# Verkeersveiligheidsaudit Fase 4 Koningin Julianaweg te 's-Gravezande

Gemeente Westland

19 juli 2023 - Public

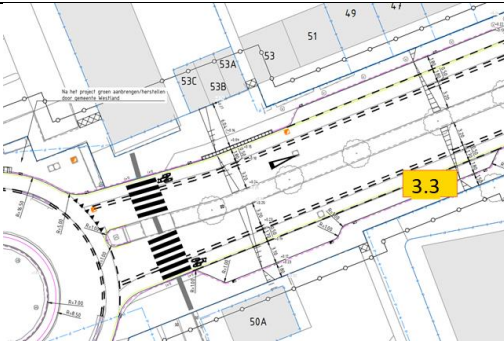
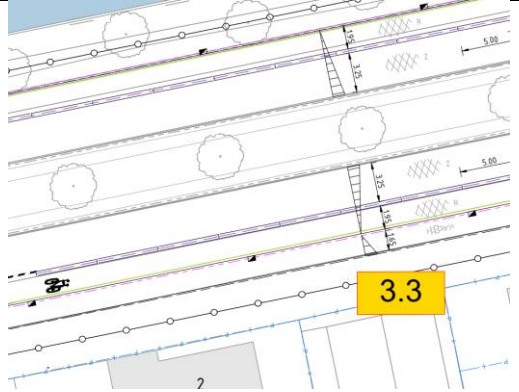
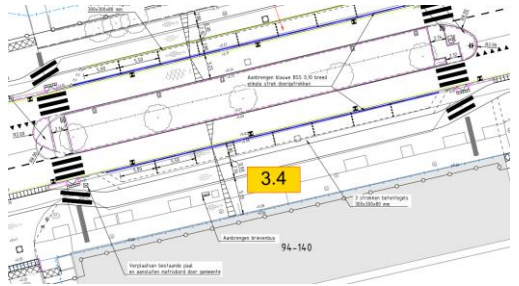
Tek.nr.	Nummer	Beschrijving van het probleem	Oplossingsrichting
		<p>bomen is de kans op eenzijdige ongevallen onder fietsers daardoor groot.</p>  	
	1.2	<p>De locatie van drie bomen op het wegvak egvak Kon. Emmastraat - Pr. Beatrixstraat (rijrichting N220) zorgt voor drie zeer scherpe as-verspruingen zonder ruime bochtstralen.</p>	<p>Bomen verwijderen, vervolgens het fietspad rechtekken.</p> <p>De restruimte tussen het fietspad en de rijbaan ter hoogte van de Kon. Emmastraat (locatie B) kan gebruikt worden om één extra parkeervak aan te leggen.</p>

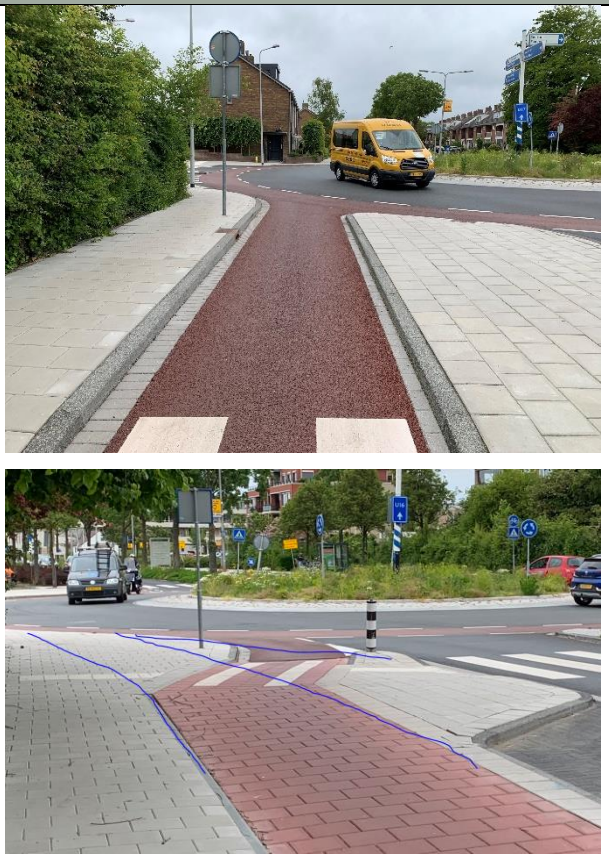
Tek.nr.	Nummer	Beschrijving van het probleem	Oplossingsrichting
2201- 2202- 2203- 2204- 2205- 2206	3.1	De vrijliggende fietspaden variëren in breedte waarbij op meerdere locaties de minimale breedte van 2,00m niet wordt gehaald. Doordat er ook niet altijd een uitwijkruimte aanwezig is direct naast het fietspad is de kans op eenzijdige ongevallen onder fietsers groot.	Daar waar mogelijk het fietspad verbreden naar minimaal 2,00m breedte.

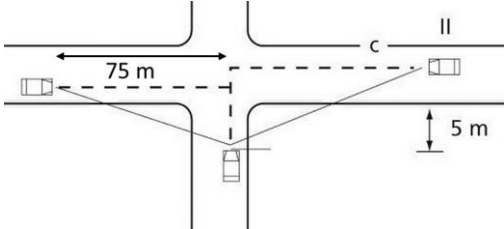
3.2	Op het wegvak tussen de aansluiting Eikenlaan en Koningin Wilhelminastraat zijn in afwijking op het UO de verhoogde rijbaanscheiding tussen fietsstrook en rijstrook niet aangebracht. 	Het advies is om geen maatregelen te treffen omdat de nu aanwezige schrikruimte tussen rijstrook en fietsstrook kan worden benut als uitwijkruimte in noodgevallen.
2205	3.2	De detectiemast staat in de tussenberm aan de rand van het fietspad (Wegvak Kon. Emmastraat - Pr. Beatrixstraat). In combinatie met het smalle fietspad zorgt dit voor een verhoogd risico op een eenzijdige ongevallen. 	De detectiemast moet verplaatst worden naar de middenberm.
2202- 2203- 2204- 2205	3.3		Middenberm versmallen in combinatie met een versmalde rijstrook (minimaal 2,95 meter breed) om zo de benodigde schrikruimte te creëren.

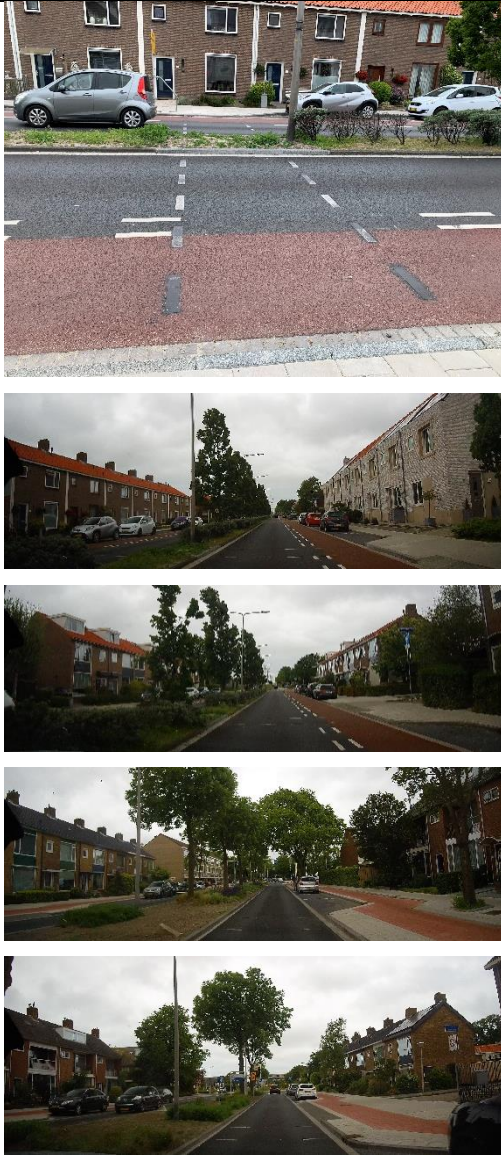
Tek.nr.	Nummer	Beschrijving van het probleem	Oplossingsrichting
2201-2203-2204	4.1	 <p>De kruispunten zijn uitgevoerd als enkelstrookrotondes met fietsstroken op</p>	<p>Om het aantal risicosituaties met dodehoekconflicten met fietsers te verkleinen is het wenselijk om daar waar mogelijk de toeleidende en afleidende fietsstroken vlak voor de rotonde te voorzien van opvangfietspaden zodat ze met een fysieke afscherming de rotondes op en af kunnen rijden.</p> <p>Zie onderstaande foto's als voorbeeld.</p>

Tek.nr.	Nummer	Beschrijving van het probleem	Oplossingsrichting
		<p>de rotonde. Deze rotondevorm wordt volgens CROW-publicatie 126 "Eenheid in rotondes" gezien als de minst verkeersveilige rotondevorm. Daarnaast voldoet de buitenstraal van de rijbaan op de rotondes niet aan de gewenste R=16 meter. Hierdoor zijn de rotondes dermate krap dat bij het oprijden en afrijden van de rotondes veelvuldig gebruik wordt gemaakt van de fietsstroken ten behoeve van de extra benodigde verkeersruimte voor groot verkeer. Dit vergroot de kans op dodehoekongevallen.</p>	
2202-2203	4.2	<p>Bij de voetgangeroversteekplaatsen zijn geleidetegels aangebracht voor blinden en slechtzienden. Deze zijn echter niet overal conform het UO aangelegd waardoor de slechtziende niet geheel tot een natuurlijke geleidelijn wordt geleid.</p> 	<p>Verlengen van geleide tegels conform tekeningen.</p>
2202-2203-	4.3	<p>De meeste aansluitingen van zijwegen zijn uitgevoerd als uitritconstructie. Doordat het vrijliggende fietspad ter hoogte van de uitritconstructies naar de weg toe buigen staan auto's vrij ver naar achter opgesteld op de uitritconstructie. De aanwezige langspaarkeervakken ontnemen het zicht wat nodig is om te kunnen beslissen of je veilig op kan rijden vanuit de zijstraat.</p>	<p>Er zijn meerdere oplossingen mogelijk:</p> <ul style="list-style-type: none"> <li>- Opheffen parkeervakken gelegen in de uitzichtdriehoek. Handhaven huidige snelheidsregime van 50 km/u. Nadeel van de maatregel is dat mogelijk de V85 op de Kon. Julianalaan gaat toenemen. Het slechte zicht vanuit de Kon. Julianalaan op de zijstraten werkt namelijk snelheidsremmend.</li> <li>- Aanpassen snelheidsregime naar 30 km/u overeenkomstig het ontwerp principe</li> </ul>
